| <p>受付番号</p> | <p>28</p> | <p>所在地</p> | <p>京田辺市水取 地内</p> |
| <p>路線・河川名等</p> | <p>普賢寺川 鬼灯川</p> | <p>写真・詳細図等</p> | |
| <p>提案内容等</p> | <p>土砂が堆積しているため浚渫を提案</p> | | |

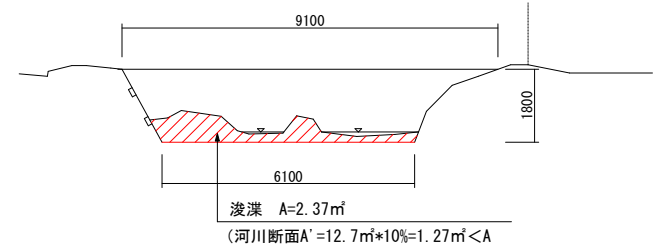
| <p>技術審査の結果</p> | <p>一部実施する</p> | | |
| <p>事業委員会意見等</p> | <p>技術審査のとおりとする</p> | | |

| <p>備考</p> | <p>河川断面の10%を越える土砂が堆積している箇所について、浚渫を実施する。</p> | | |
